Beschlussvorlage Gemeinde Ventschow	Vorlage-Nr: VO/GV11/2015-0392 Status: öffentlich Aktenzeichen: Datum: 19.03.2015 Einreicher: Bürgermeister
Federführend: Bauamt	
Stellungnahme zu Durchlasserneuerungen der DB Netz AG auf der Strecke 1122 Lübeck- Strasburg km 65,017	
Beratungsfolge:	
Beratung Ö / N	Datum
Ö	04.05.2015
Gremium	
Gemeindevertretung Ventschow

Die Gemeindevertretung Ventschow beschließt der Durchlasserneuerung am Bahn km 65,017, als eine Anlage im Eigentum der Deutschen Bahn, zuzustimmen.

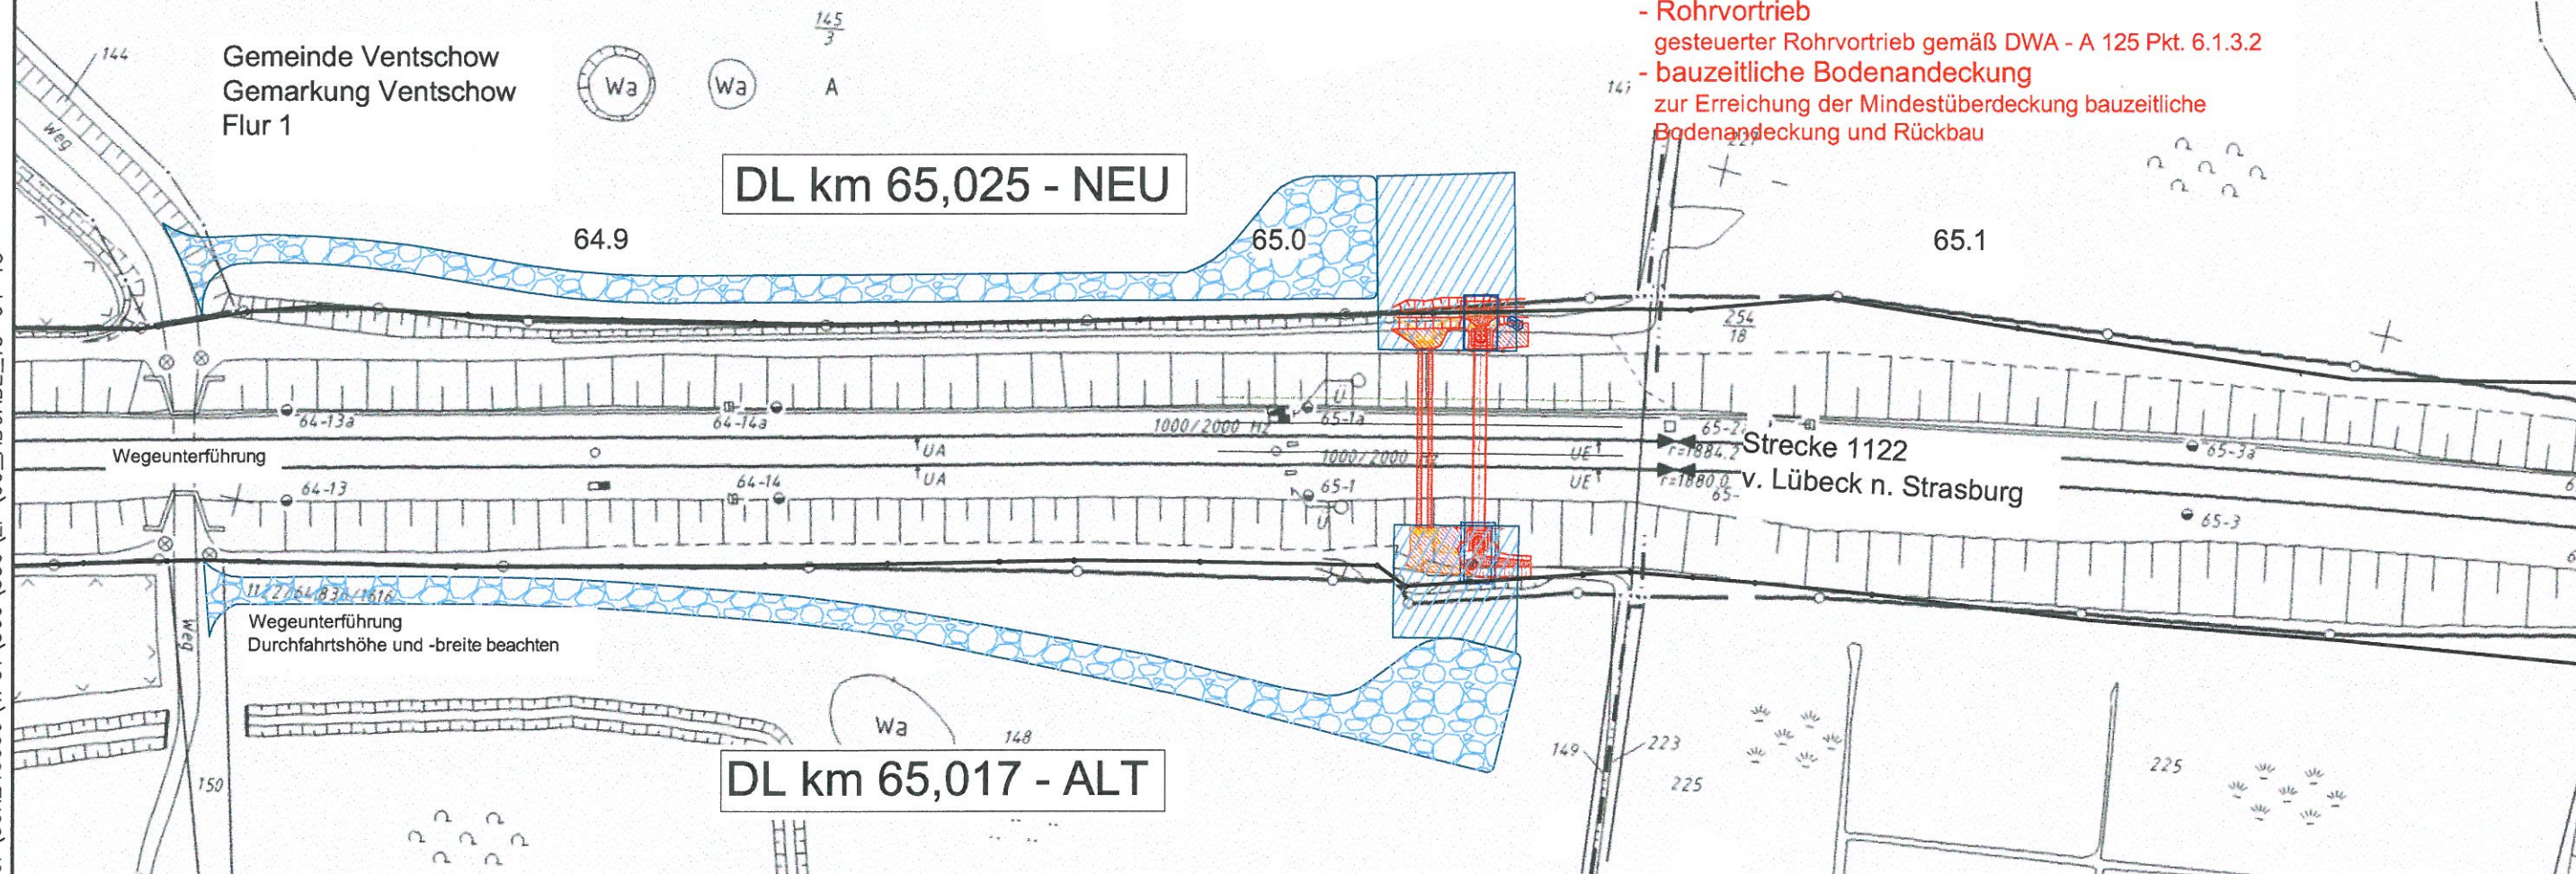
Der von der L 031 abzweigende, kommunale, unbefestigte Weg ist als Wanderweg ausgewiesen. Für diesen hat vor der Baumaßnahme eine Beweisaufnahme zum Zustand durch die bauausführende Firma, in Gegenwart der Verwaltung, zu erfolgen. Nach Abschluss der Baumaßnahme ist eine gemeinsame Nach-Begehung zu vereinbaren. Schäden, die durch diese Maßnahme entstanden sind, müssen durch den Verursacher behoben werden.
